改善箇所説明図

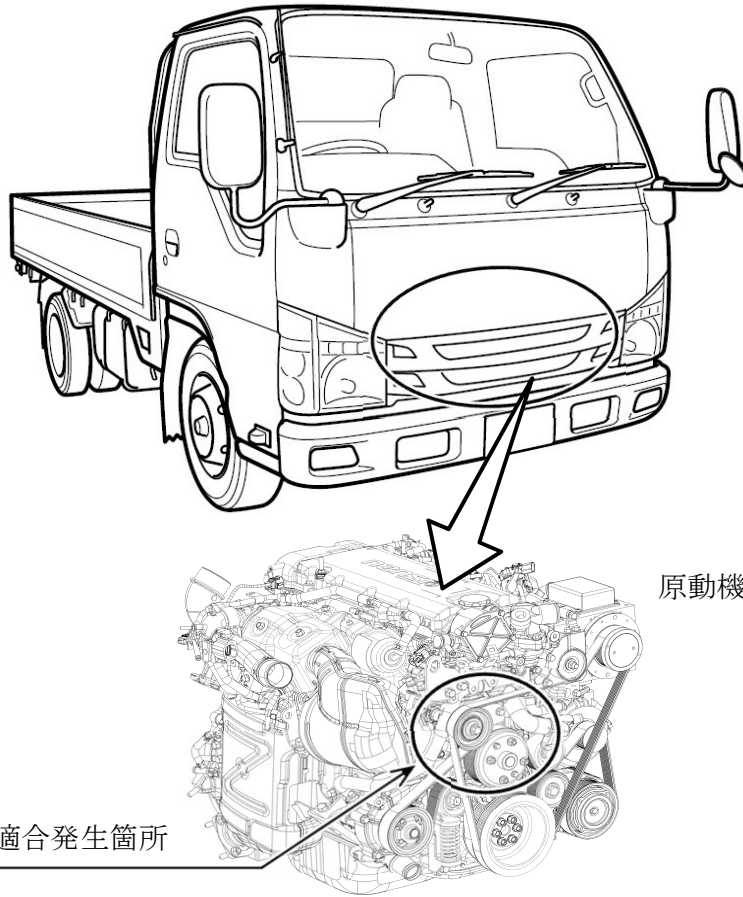
改善前	改善後
<p>ディスタンスチューブ</p>

小型トラックの冷凍機架装車において、冷凍機アイドルプーリ締結部の形状が不適切なため、ベルト張力によりアイドルプーリボルトに過大な応力がかかり折損するものがある。そのため、ベルトが外れて冷凍機が作動しなくなり、最悪の場合、走行中プーリが路面に落下するおそれがある。

改善の内容
 全車両、アイドルプーリブラケット、プーリボルト、ベルト等一式を対策品に交換する。

識別 : バキュームポンプ上部に識別ペイント (黄色) を塗布する。
